ZP.272.1.9.2019

Od Wykonawców wpłynęły zapytania dotyczące przetargu nieograniczonego na zadanie pn.: **„Podniesienie jakości praktycznej nauki zawodu poprzez doposażenie szkoły prowadzącej kształcenie zawodowe – Budowa Placówki Kształcenia Zawodowego wraz z pracownikami praktycznej nauki zawodu z niezbędną infrastrukturą techniczną w Zespole Szkół w Izbicy”**

PŁYTA ŻELBETOWA POD CENTRALĘ MECHANICZNĄ
SKALA 1:25

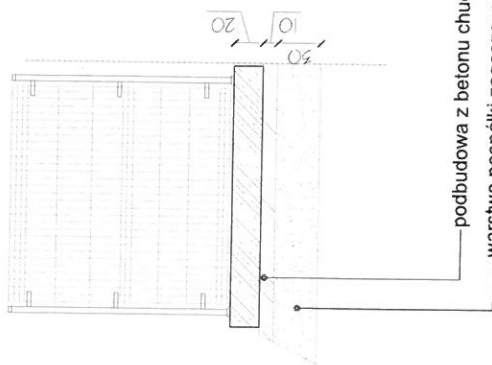
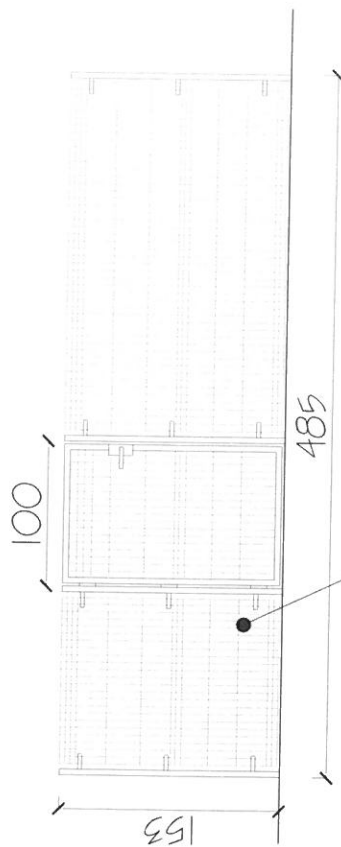
Brak fundamentu pod centralę wentylacyjną zlokalizowaną na zewnątrz budynku. Proszę uzupełnić dokumentację. Jak ma być posadowiona centrala wentylacyjna?

Brak szczegółów dotyczących obudowy centrali siatką stalową. Proszę uzupełnić dokumentację.

Zgodnie z załączonym rysunkiem P11 – zał. nr 1 do niniejszych odpowiedzi.

Zgodnie z załączonym rysunkiem P11– zał. nr 1 do niniejszych odpowiedzi.

CENTRALA NAWIEWNO - WYWIEWNA
NA PŁYCY ŻELBETOWEJ
GR. 20 CM Z BETONU C20 / 25
ZBROJENIE A-IIIIN Ø12 CO 15 CM
WYMIAR PŁYTY 180 / 500 CM

podbudowa z betonu chudego C 8 / 10 gr. 10 cm
warstwa pospółki zagęszczona is >0,97 gr. 30 cm

ogrodzenie systemowe panelowe RAL 7016
wysokość 153 cm
rozmiar oczka: 50*200 mm
pręty 4 mm ocynkowane i malowane proszkowo z powłoką antykorozyjną
słupki 40*60 mm
